鹤舞昆仑居住小区二期规划方案调整公示

本次规划方案调整内容如下：

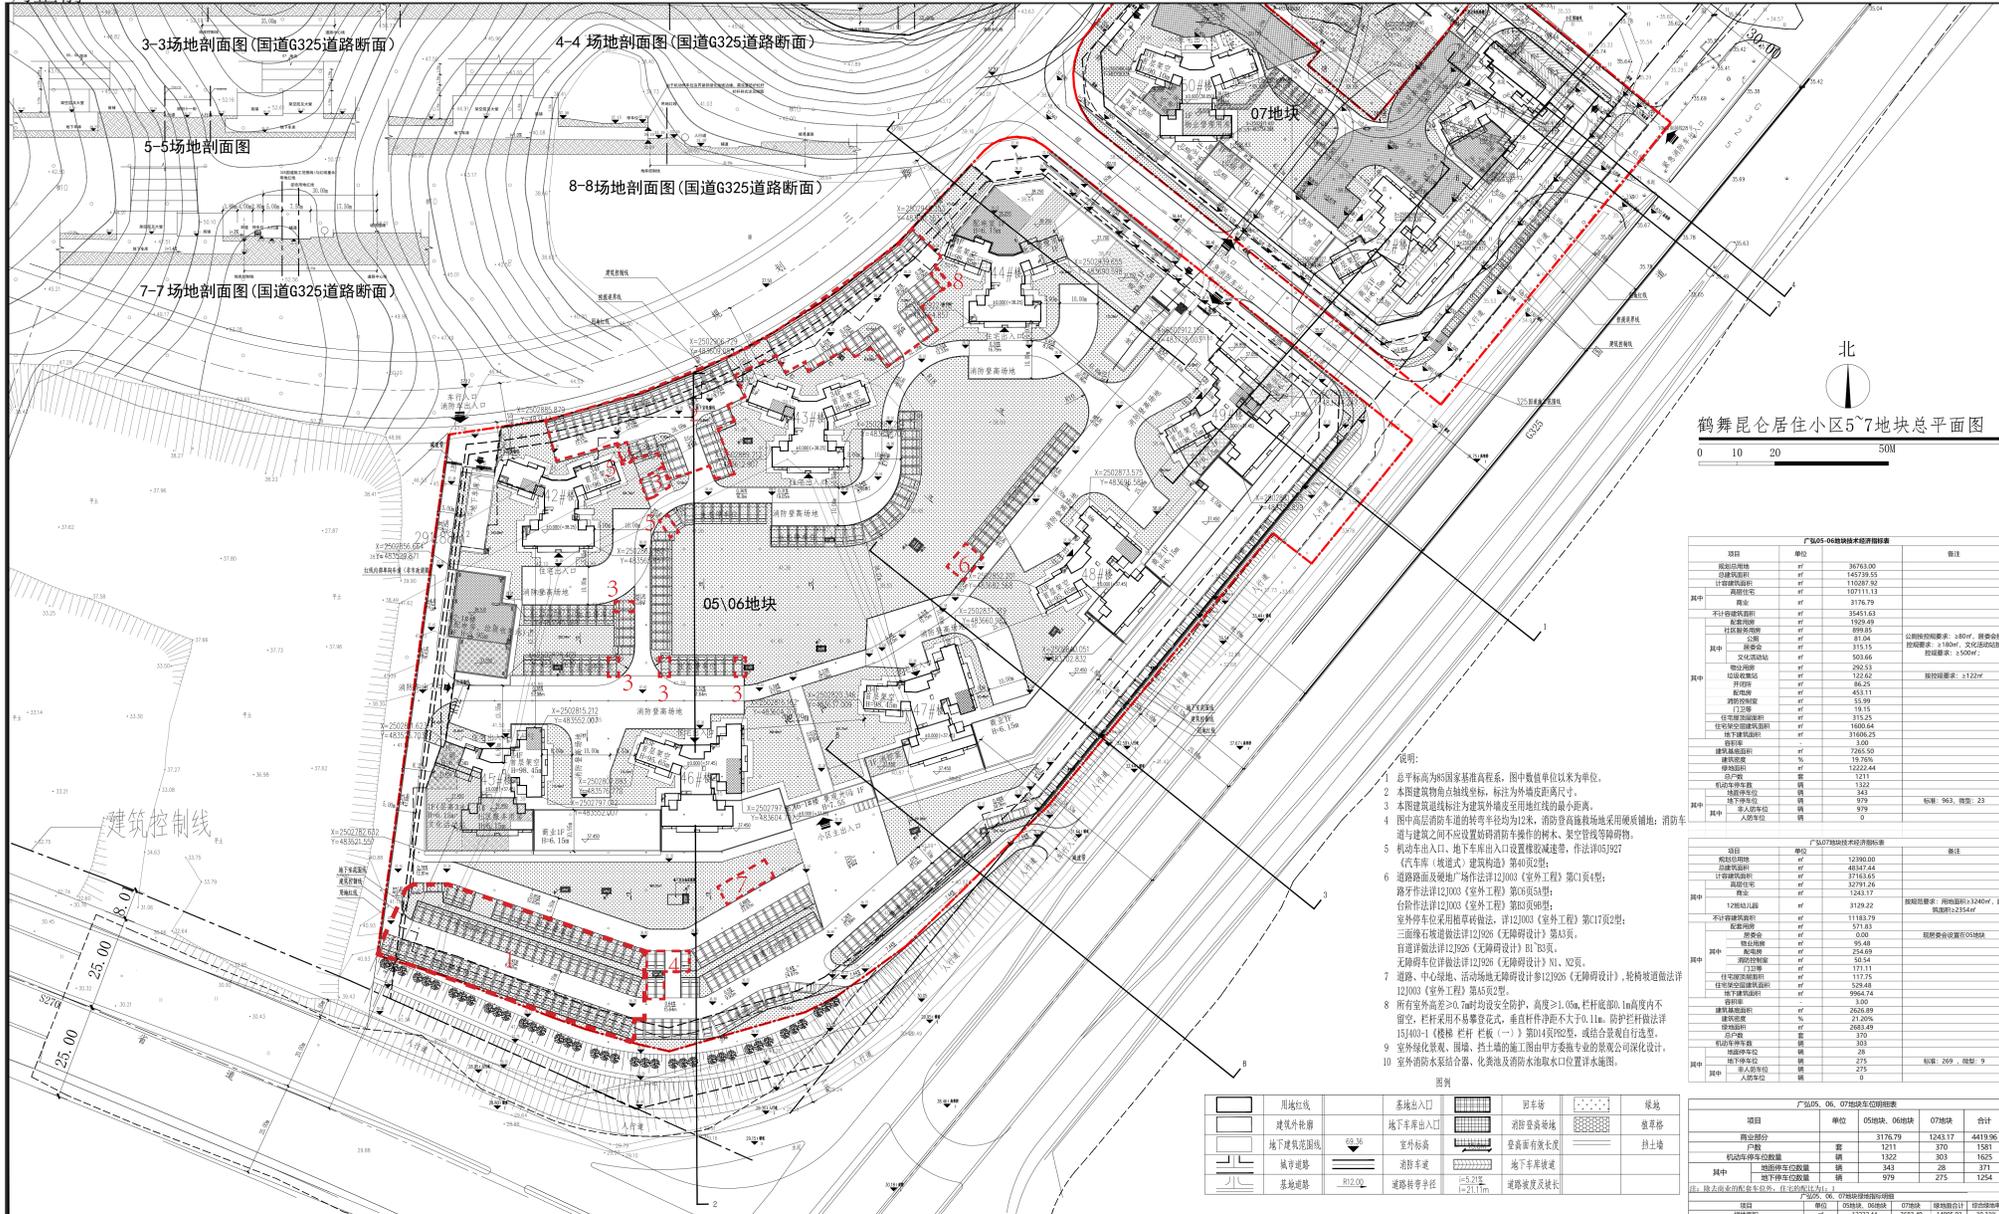
为了有效推动项目持续开发合理运转，确保分期按时交付；在保证原车位数及绿地率不变的情况下将园区内停车位铺装及位置进行调整，具体如下：

- 1、45#楼南侧原生态停车位调为普通停车位，详见公示图位置1。
- 2、42#楼北侧、43#楼北侧原普通停车位调整为生态停车位，详见公示图位置2。
- 3、42#楼东南侧周边减少7个车位增加绿化，详见公示图位置3；45#南侧减少5个停车位，详见公示图位置4。
- 4、42#楼东北角增加1个停车位，东南侧转弯处增加1个停车位，详见公示图位置5；48#北侧增加3个，详见公示图位置6；42#楼南侧增加6个停车位，详见公示图位置7；44#楼西侧增加1个，详见公示图位置8。
- 5、调整后鹤舞昆仑居住小区二期的总建筑面积、容积率、绿化率、车位数等主要经济指标不变。详见主要技术经济指标表。
